Bevindingenrapport Alternatief Ring Utrecht

Datum	18 december 2023
Versie	
Status	Definitief

1.2. De toets

Fig 2.1 Verkeersprestatie op 4 thermometerpunten; verkeersintensiteit in vtg per uur per spitsperiode op werkdagen

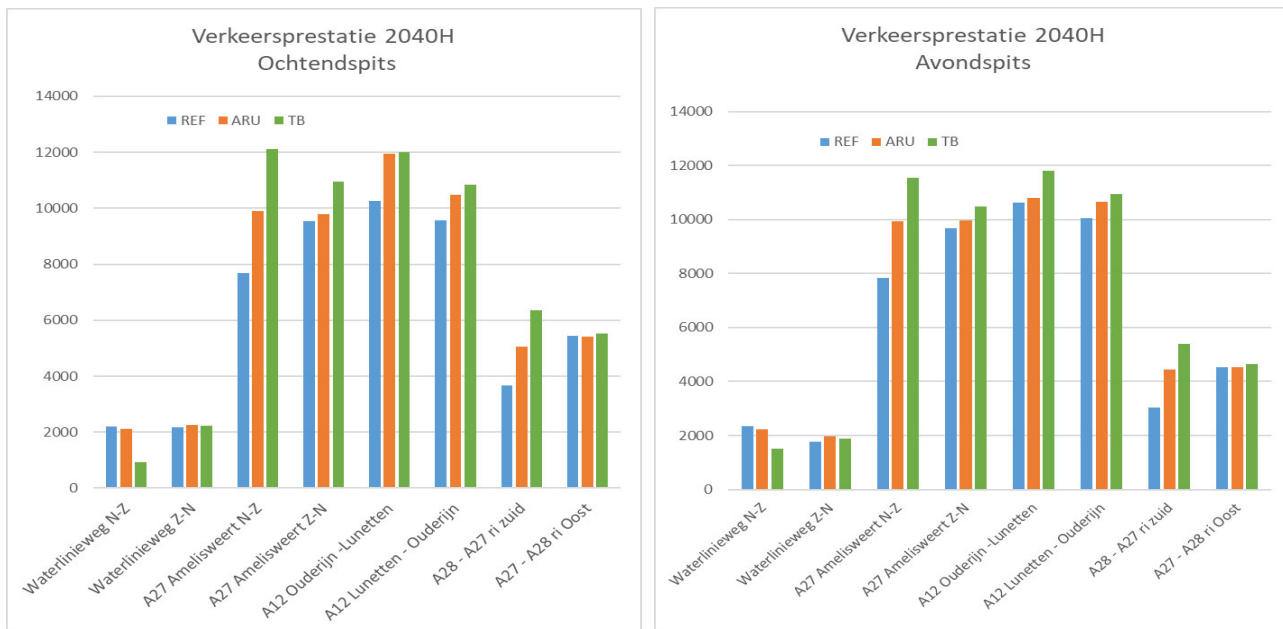
- Op 4 locaties op het project traject zijn de geprognoseerde verkeersintensiteiten tijdens beide spitsen vergeleken tussen de referentie, de ARU en de TB variant, zie fig 2.1. Met uitzondering van de Waterlinieweg faciliteert de TB variant op alle punten meer verkeer, de TB variant biedt meer capaciteit dan de ARU variant.

Figuur 2 Verkeersprestatie op 4 thermometerpunten; verkeersintensiteit in vtg per uur per spitsperiode op werkdagen

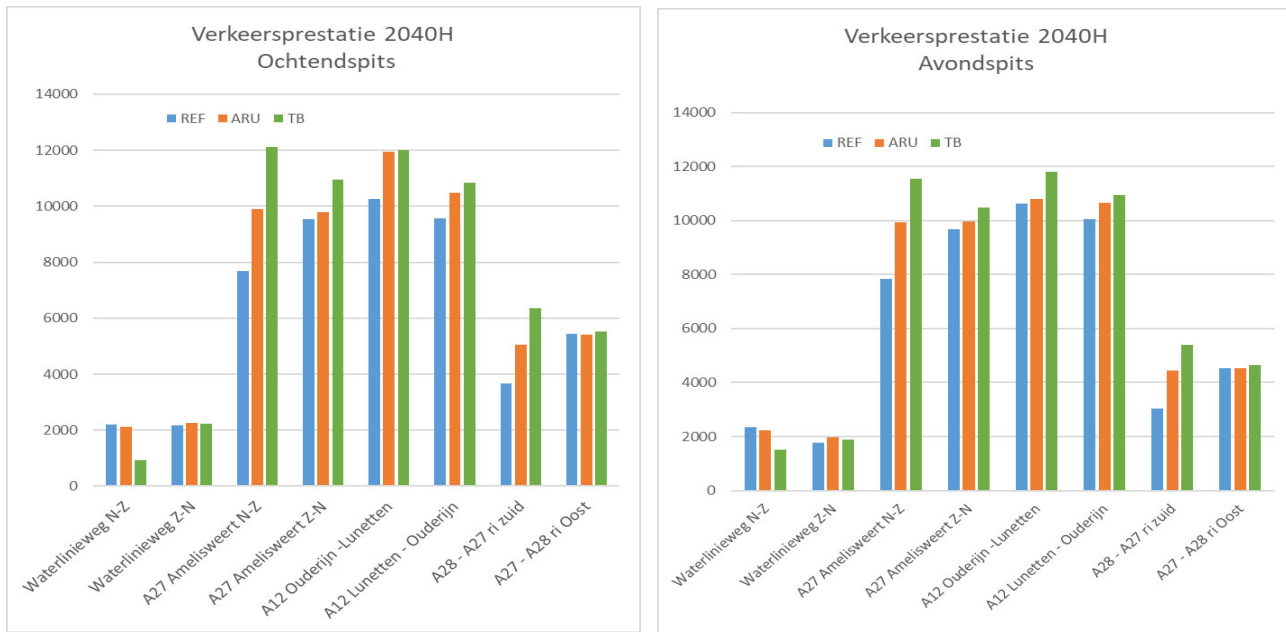
Op 4 locaties op het project traject zijn de geprognoseerde verkeersintensiteiten tijdens beide spitsen vergeleken tussen de referentie, de ARU en de TB variant, zie figuur 2. Met uitzondering van de Waterlinieweg faciliteert de TB variant op alle punten meer verkeer, de TB variant biedt meer capaciteit dan de ARU variant.

Figuur 3 gemiddelde reistijd in seconden op 3 trajecten

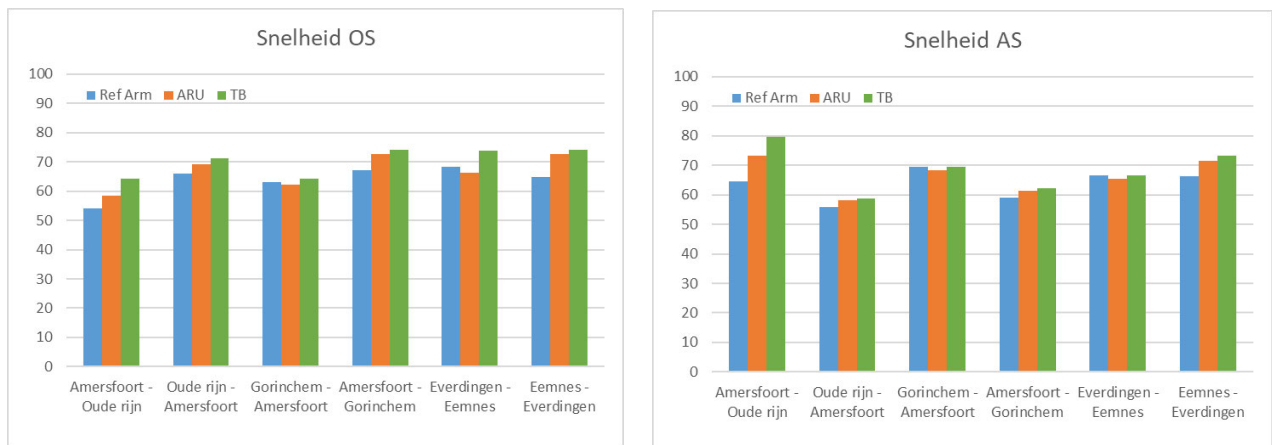
Op 3 trajecten zijn de reistijden met elkaar vergeleken: Amersfoort - Oude rijn (26km), Gorinchem - Amersfoort (47km) en Everdingen - Eemnes (30km). Op alle trajecten is de reistijd het laagst in de TB variant. In de variant ARU is de snelheid op de A27 tussen Lunetten en Rijnsweerd in beide spitsen (richting noord, Oostbaan) langer dan in de referentie situatie zonder project. Hierdoor scoren de reistijden op traject Gorinchem - Amersfoort en Everdingen - Eemnes in de ARU variant negatief, zie figuur 3. In figuur 4 zijn de gemiddelde snelheden over deze trajecten weergegeven.

Figuur 4 gemiddelde snelheid in km/u op 3 trajecten

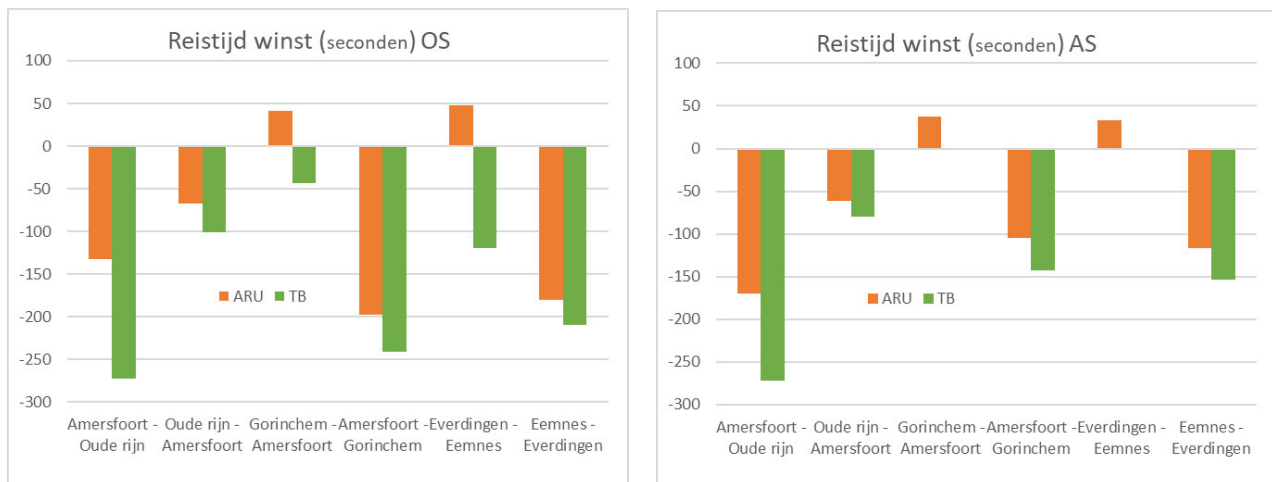
Conclusie: in de TB variant verbeteren de snelheden in hogere mate dan in de ARU variant. Op het deeltraject Lunetten - Rijnsweerd is de snelheid in de ARU lager dan in de referentie situatie. In alle gevallen is er geen sprake van een vrije

verkeersafwikkeling. De Ring blijft in de spitsen congestie behouden, in beide varianten.
